島根原子力発電所 2 号炉 津波による損傷の防止

論点 1「防波堤が地震により損傷した場合の運用方針の妥当性，有効性」

(コメント回答)

令和 2 年 1 月
中国電力株式会社

2号炉取水槽除じん機エリア防水壁及び水密扉
嵩上げ断面イメージ図

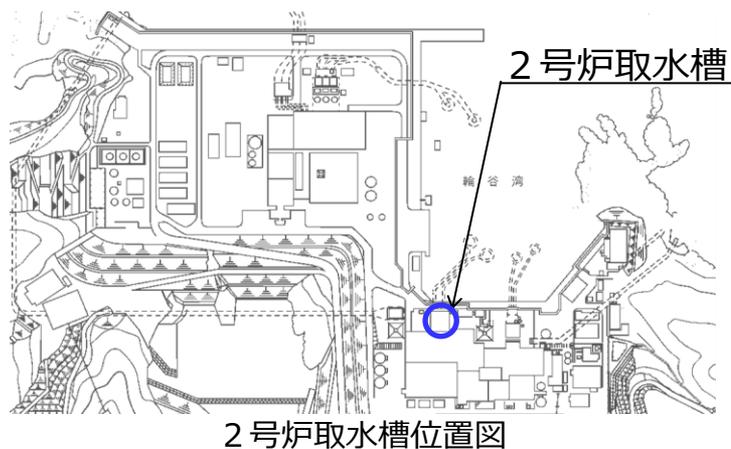
No.	審査会合日	コメント内容	回答頁
25	R元.5.21	防波堤の有無による影響を考慮した対応策の選定の考え方について、運用対応策のメリット及び設備対応策のデメリットが記載されていないため、提案する際に考えたメリット・デメリットを網羅的に提示した上で、対応策の選定の評価プロセスを説明すること。	3,19
26	R元.5.21	設備対応として1号炉取水槽の流路縮小工、2号炉取水槽の防水壁改造（嵩上げ）を選定していることについて、具体的な設置位置や構造仕様等の設計条件、構造成立性の見通し及び対応策の効果と悪影響を整理した上で、選定した対応策の妥当性を説明すること。	4~18, 20~33
48	H26.9.30 (確率論的リスク評価 (PRA))	基準津波に対する溢水防止壁の高さの妥当性について、定量的に説明すること。	4

- 2号炉取水槽除じん機エリア防水壁及び水密扉の構造概要を以下に示す。
 - 2号炉取水槽除じん機エリア内の津波流入防止対策として、防水壁及び水密扉の嵩上げを実施する。
 - 防水壁及び水密扉の嵩上げにより、防波堤無しの入力津波に対して裕度を考慮しても敷地への津波の流入防止が達成できることから、防水壁及び水密扉の高さをEL10.8mからEL11.3mに嵩上げする。
 - 防水壁及び水密扉は鋼構造物であり、地震荷重や津波荷重等に対して津波防護機能又は浸水防止機能を十分に保持する設計とする。
